WYJAŚNIENIA 04

ZG/DPI/BP/65/2019 – Sukcesywna dostawa ubrań roboczych zimowych

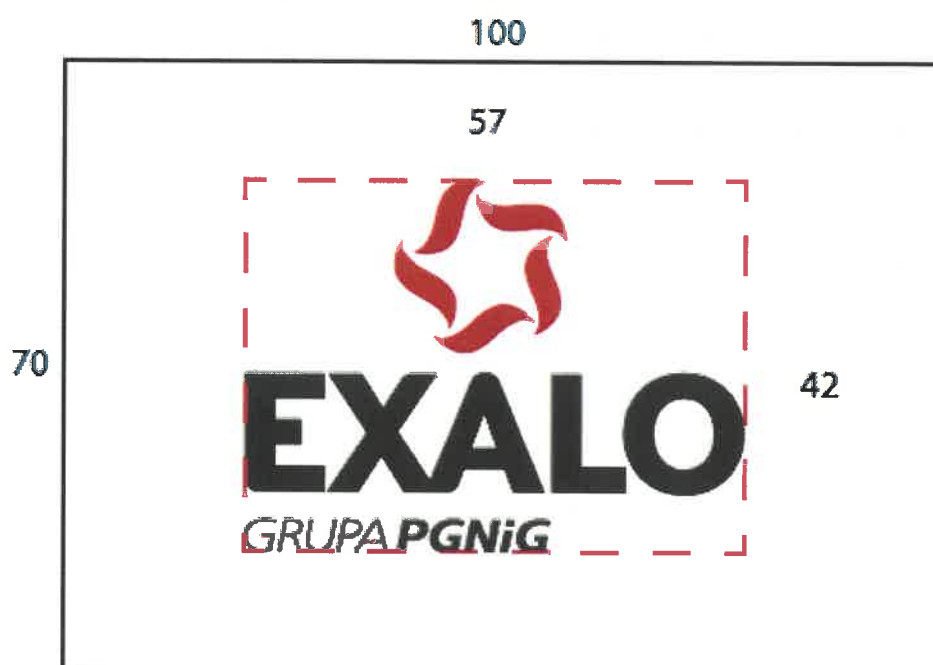
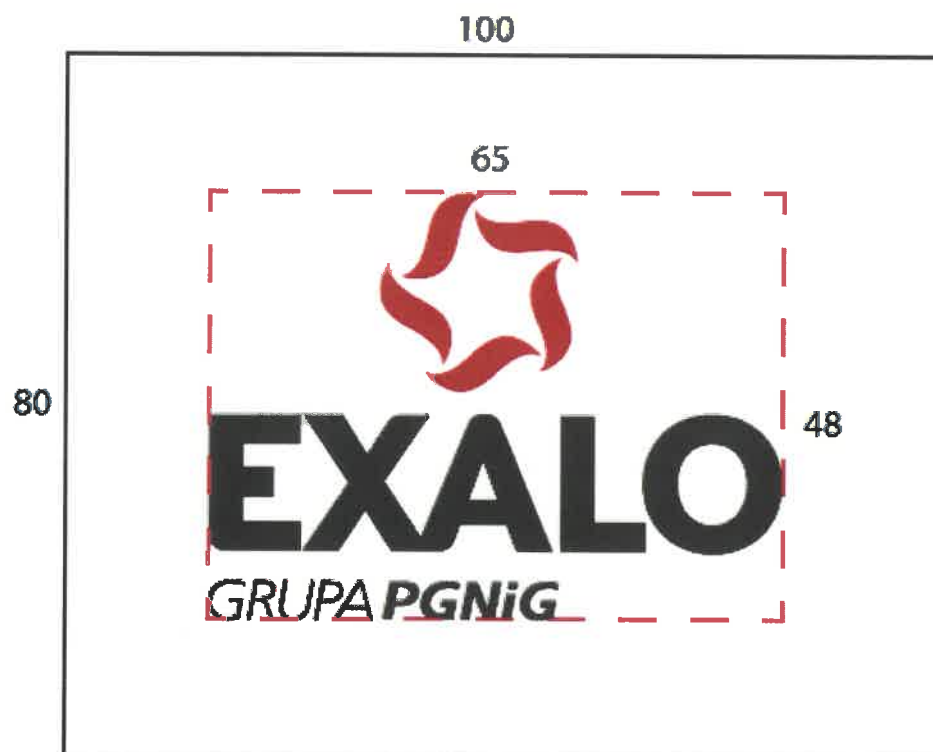
24.	W celu zachowania proporcji logo, zwracamy się z prośbą o modyfikację zapisu na: „...wymiar logo 10 cm x 8 cm (wraz z polem ochronnym)”.	Dopuszczalne są obie załączone wersje 10cm/8cm i 10cm/7cm z uwzględnieniem wymiarów podanych poniżej w punkcie 27. Jednakże, mając na uwadze ewentualne problemy techniczne wykonania haftu, zwłaszcza małego napisu „Grupa PGNiG” dopuszcza się, z zachowaniem proporcji logo, powiększenie jego powierzchni kosztem pola ochronnego.
-----	---	---
